Anlage 1 zur VO/134/2021

Der Gemeinderat hat beschlossen, den Bebauungsplan Stapeler/Gernericher Straße wie folgt zu ändern:

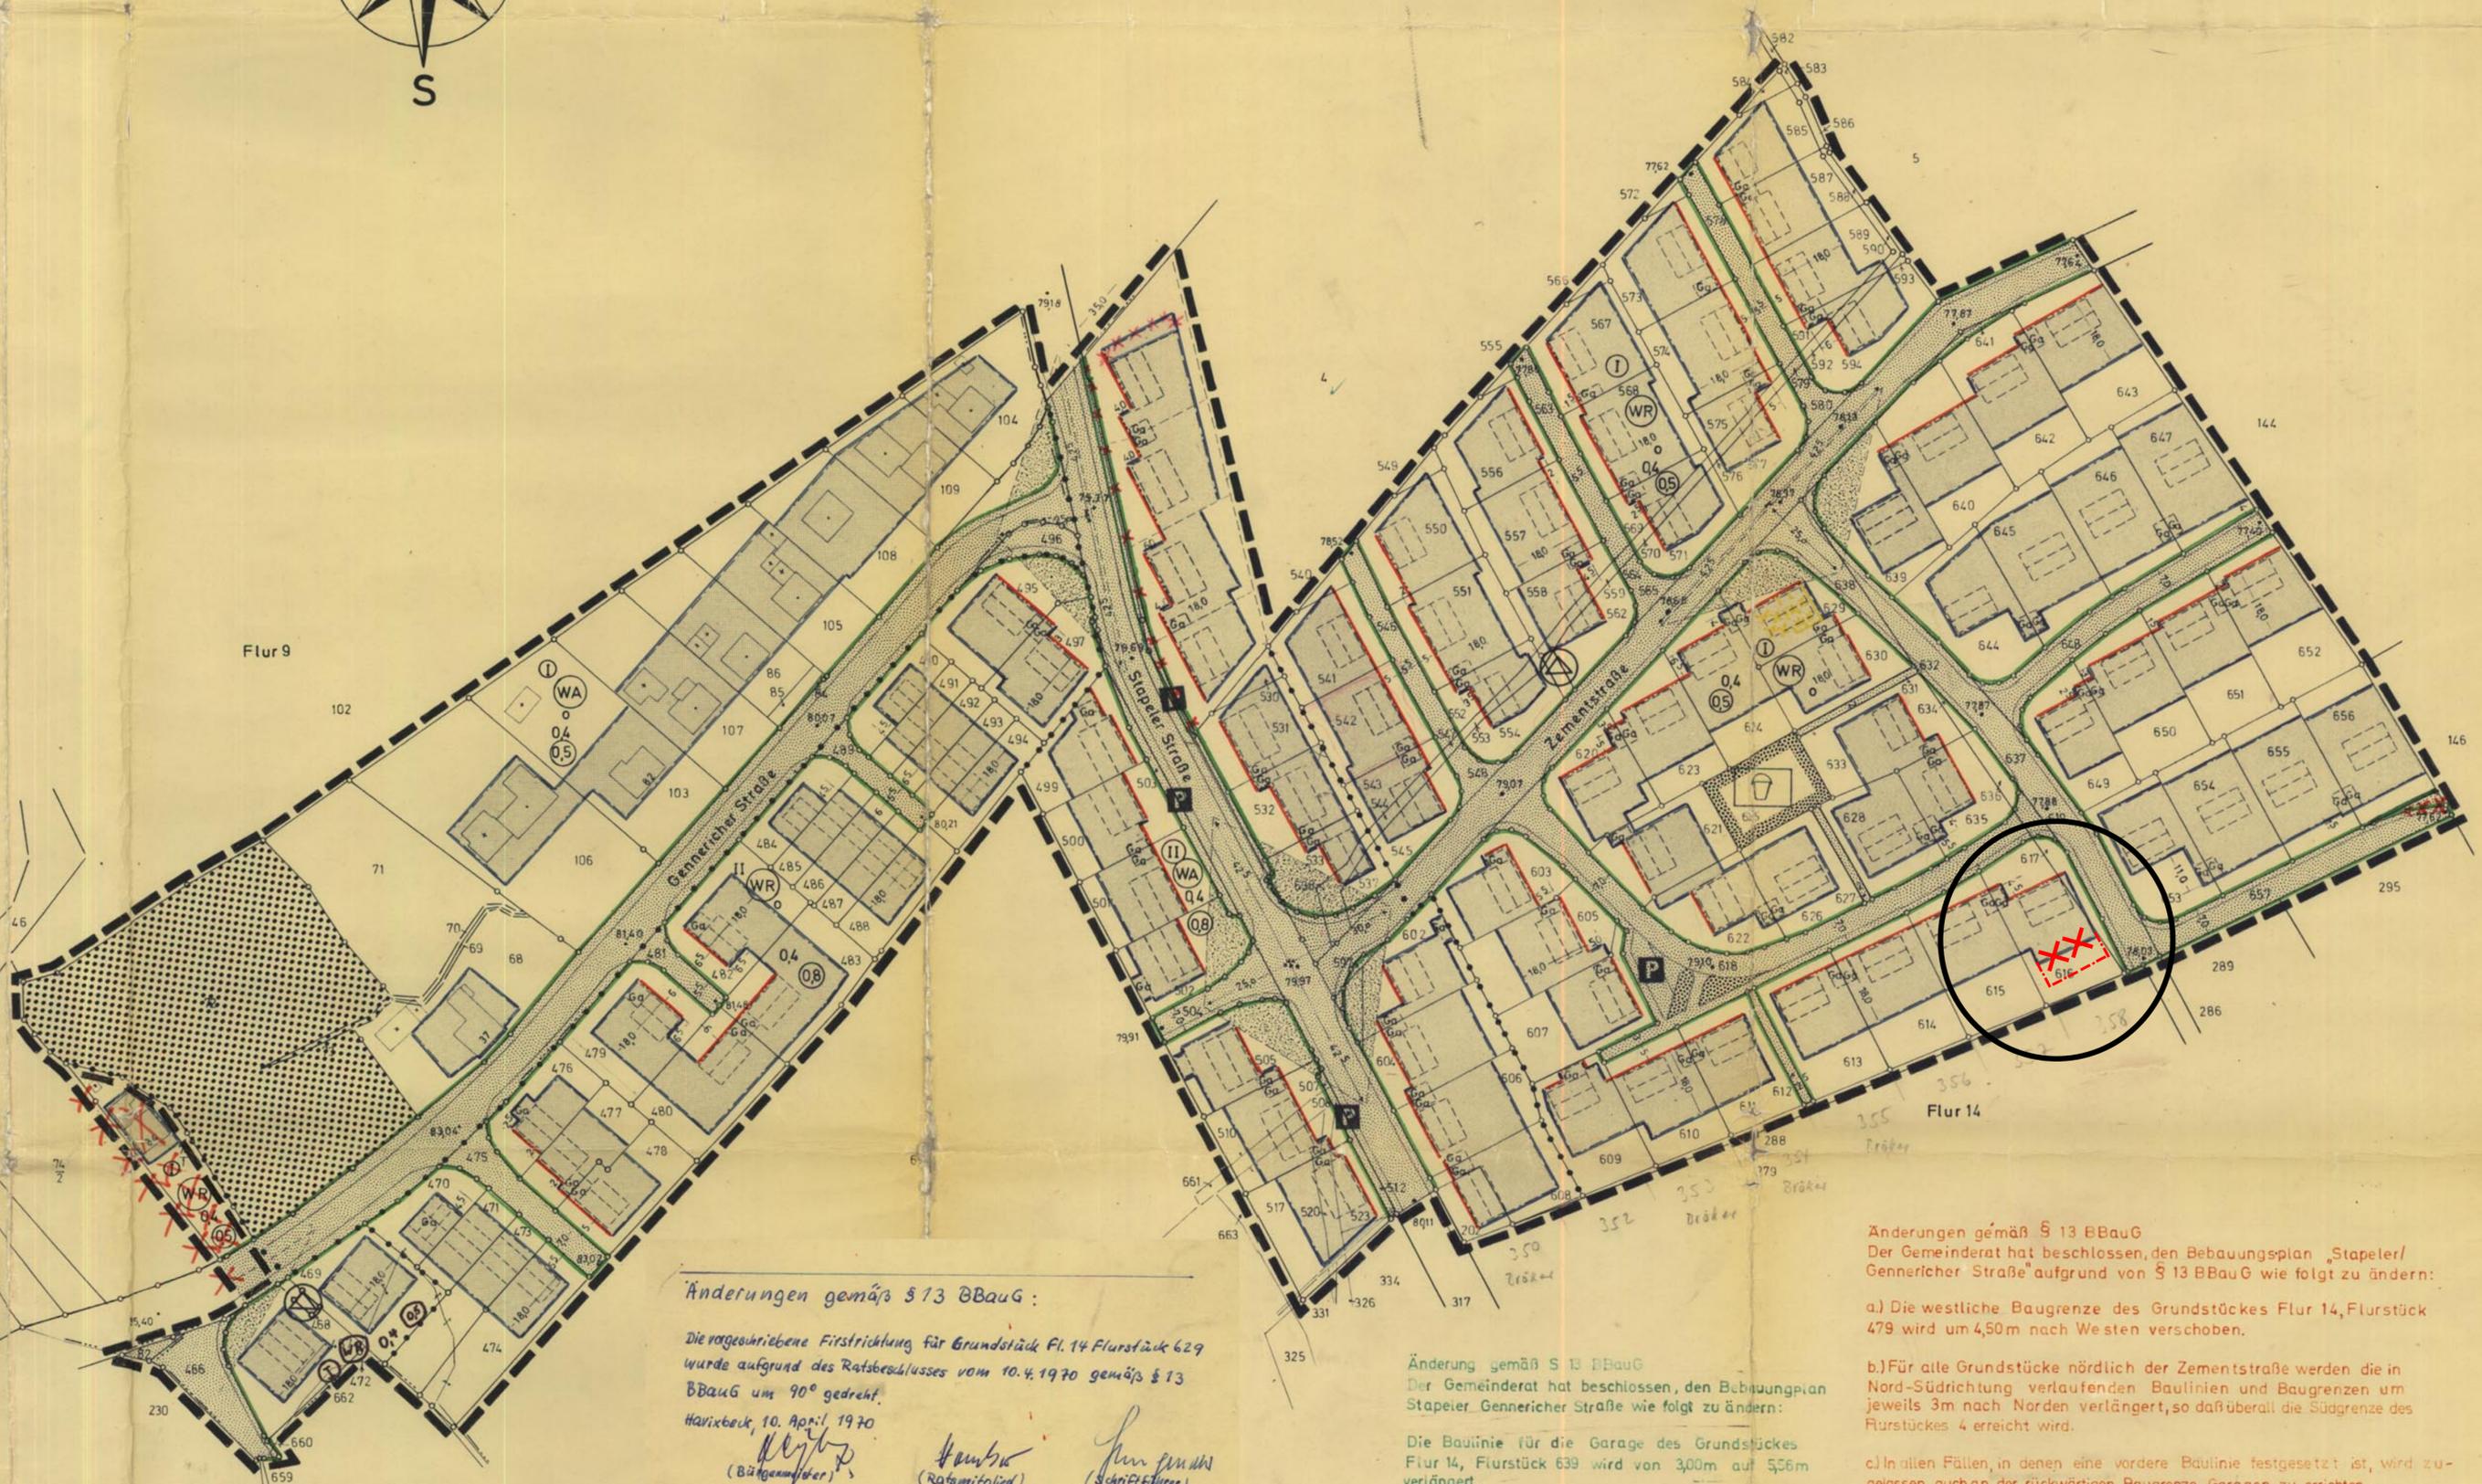
Die vorgeschriebene Firstrichtung für Grundstück Fl. 14 Flurstück 629 wurde aufgrund des Ratsbeschlusses vom 10.4.1970 gemäß § 13 BBauG um 90° gedreht.

Die Baulinie für die Garage des Grundstückes Flur 14, Flurstück 639 wird von 3,00m auf 5,56m verlängert.

- a.) Die westliche Baugrenze des Grundstückes Flur 14, Flurstück 479 wird um 4,50m nach Westen verschoben.
- b.) Für alle Grundstücke nördlich der Zementstraße werden die in Nord-Südrichtung verlaufenden Baulinien und Baugrenzen um jeweils 3m nach Norden verlängert, so daß überall die Südgrenze des Flurstückes 4 erreicht wird.
- c.) In allen Fällen, in denen eine vordere Baulinie festgesetzt ist, wird zugelassen, auch an der rückwärtigen Baugrenze Garagen zu errichten.
- d.) In der Nordostecke des Grundstückes Flur 14 Flurstück 532 wird eine Doppelgarage mit Grenzbebauung zugelassen. (6 x 6m)
